## 改善箇所説明図

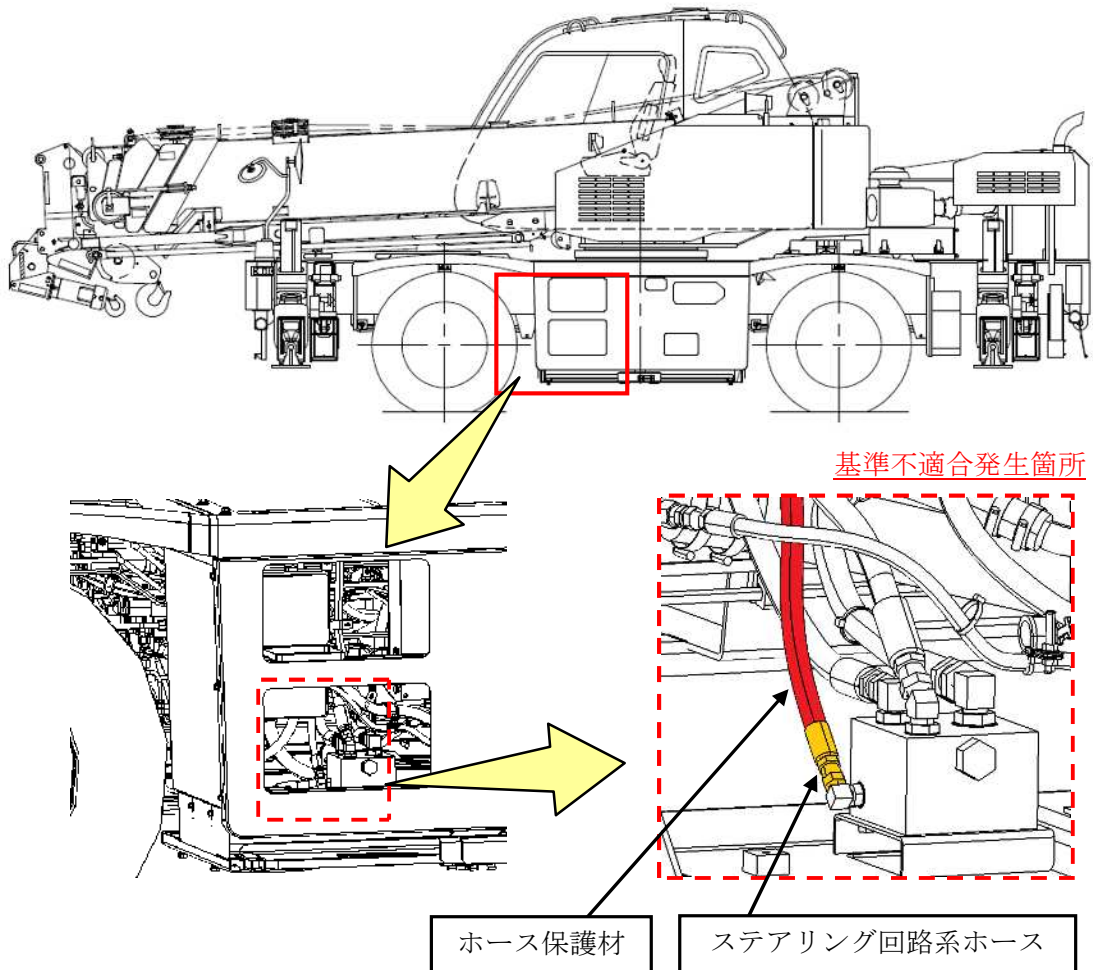
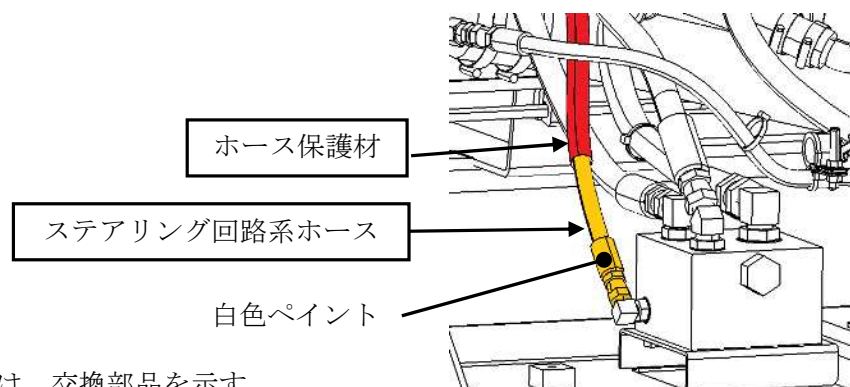
ホイール・クレーンの油圧ステアリング回路系ホースにおいて、ホース保護材の固定範囲が不適切なため、局所的な曲げ負荷が生じるおそれがある。そのため、そのままの状態で使用を続けると、繰り返し圧力によりホースが損傷し、作動油が漏れ、容易にステアリング操作ができなくなるおそれがある。

全車両、ホースを新品に交換し、ホース保護材を適切な範囲に固定する。

注：□ は、交換部品を示す。  
 識別：ホース金具に白色ペイントを行う。
